○防衛省告示第六十一号

飛行場及び航空保安施設の設置及び管理の基準に関する訓令（昭和三十三年防衛庁訓令第百五号）第十条の規定に基づき、厚木飛行場の施設について次のとおり告示する。

○防衛省告示第六十二号

飛行場及び航空保安施設の設置及び管理の基準に関する訓令（昭和三十三年防衛庁訓令第百五号）第十条の規定に基づき、小松島飛行場の施設について次のとおり告示する。

硫黄島飛行場　別図

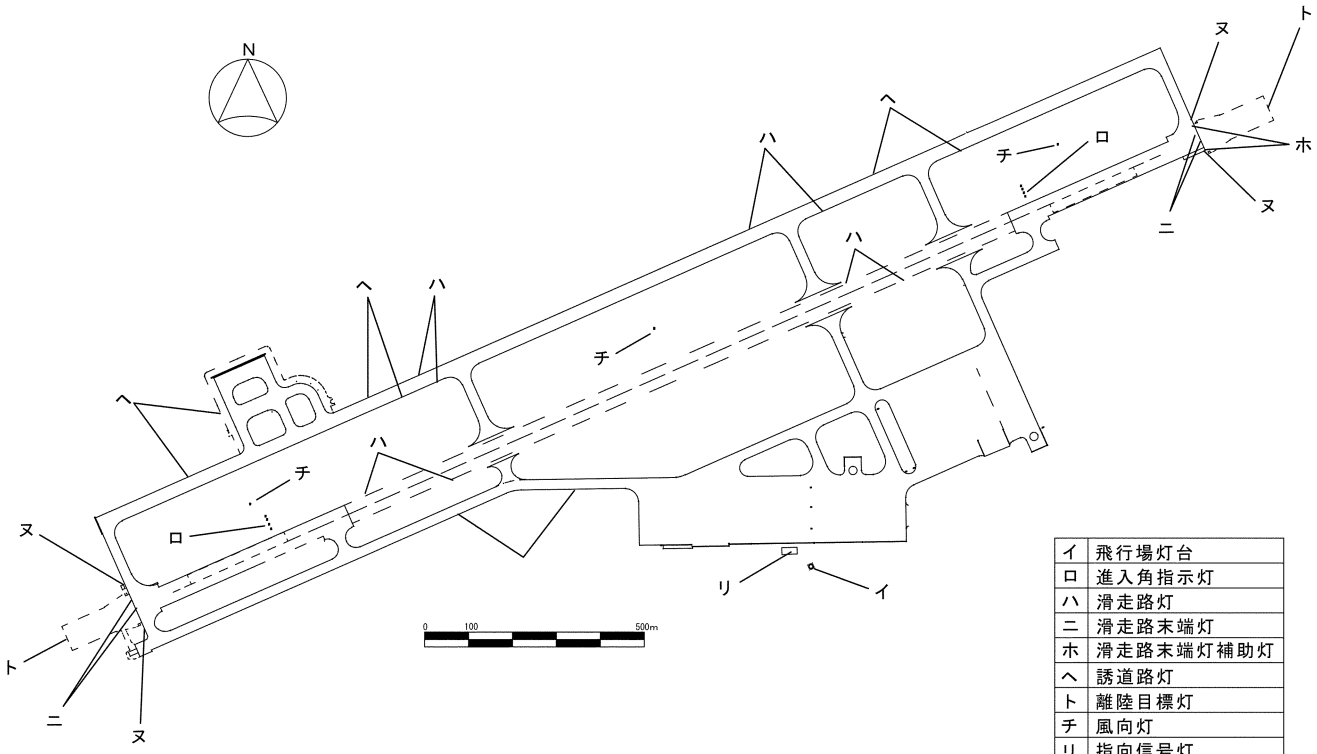
イ	飛行場灯台
ロ	進入角指示灯
ハ	滑走路灯
ニ	滑走路末端灯
ホ	滑走路末端灯補助灯
ヘ	誘導路灯
ト	離陸目標灯
チ	風向灯
リ	指向信号灯
ヌ	滑走路末端識別灯
